NFORME N° 00227-2021-SENACE-PE/DEIN

ASUNTO : Rectificación de error material en el Informe N° 00553-2020-SENACE-PE/DEIN que sustenta la Resolución Directoral N° 00085-2020-SENACE-PE/DEIN, que aprobó el Estudio de Impacto Ambiental Detallado del Proyecto "Enlace 500 kV Nueva Yanango – Nueva Huánuco y Subestaciones Asociadas", presentado por Consorcio Transmantaro S. A.

FECHA : Miraflores, 19 de marzo de 2021

Figura 1 – Ampliación nueva Subestación Nueva Yanango (Campas) 500 kV

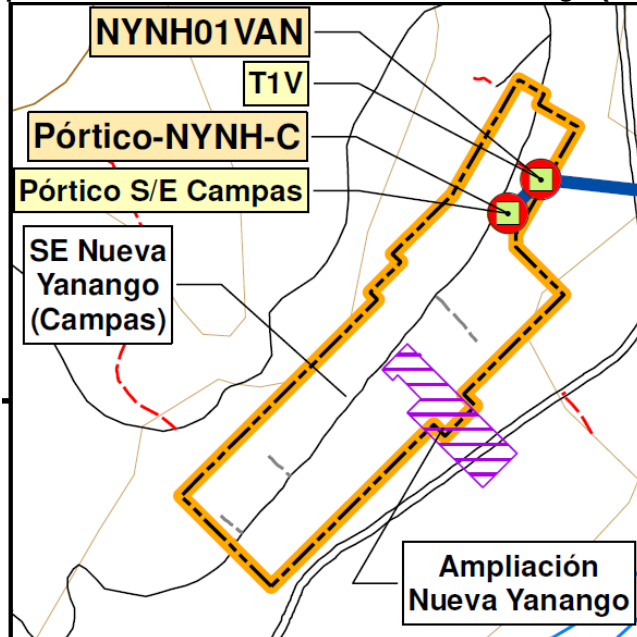
Al respecto, la poligonal formada por las referidas coordenadas (DC-46) consideradas para la ampliación de la Subestación Nueva Yanango (Campas) 500 kV, no se

encontraban comprendidas (circunscritas) dentro de los límites físicos de la construcción de la Subestación Nueva Yanango (Campas) 500 kV, tal como se muestra a continuación, lo cual fue corregido por el Titular mediante la Documentación Complementaria 56 (DC-56).

- b) En ese sentido, mediante documentación complementaria DC-56, de fecha 06 de julio del 2020, el Titular presentó el Mapa de componentes (CLS-181600-2-GN-03 (1-23)), en cuya lámina (1-23) realizó las correcciones a las coordenadas de ubicación correspondiente a la Ampliación de la Subestación Nueva Yanango (Campas) 500 kV, modificando de esta manera su poligonal, de modo que, dicha poligonal se encuentre comprendida (circunscrita) dentro de los límites de la Subestación Nueva Yanango (Campas) 500 kV, tal como se muestra a continuación:

Figura 2 - Ampliación_Nueva.shp

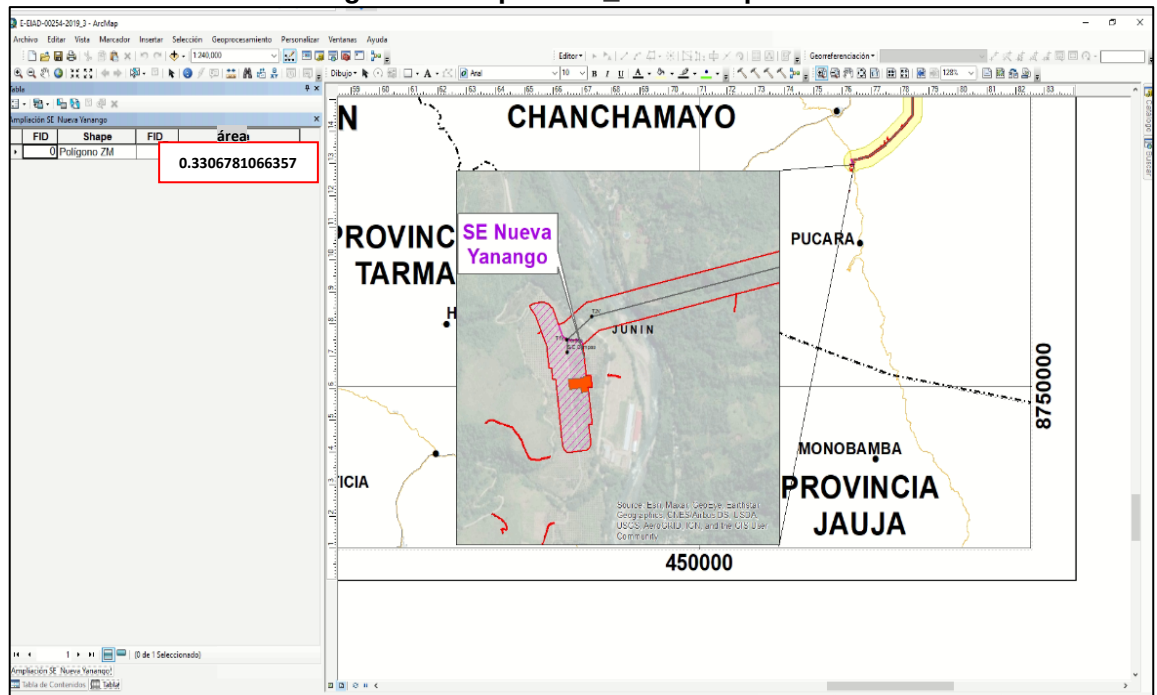
- c) Posteriormente, mediante documentación complementaria DC-61, de fecha 20 de julio del 2020, el Titular presentó el archivo Shapefile: Ampliación_Nueva.shp³, con la información correspondiente a la poligonal y el área correspondiente a la Ampliación de la Subestación Nueva Yanango (Campas) 500 kV, donde se puede visualizar que la mencionada poligonal se encuentra dentro del límite establecido de dicha Subestación, tal como se muestra a continuación:

- 2.5** De lo indicado se advierte la existencia de un error material en el Informe N° 00553-2020-SENACE-PE/DEIN, el cual responde a la inexacta transcripción de las coordenadas UTM Datum WGS 84 – Zona 18S de la ampliación de la Subestación Nueva Yanango (Campas) 500 kV; por lo que corresponde efectuar la rectificación pertinente de acuerdo a lo siguiente:

Debe decir:

462 759	8 766 697
				462 801	8 766 701
				462 803	8 766 686
				462 828	8 766 688
				462 827	8 766 702
				462 841	8 766 703
				462 837	8 766 742
				462 811	8 766 740
				462 811	8 766 735
				462 788	8 766 733
				462 788	8 766 734
				462 755	8 766 731
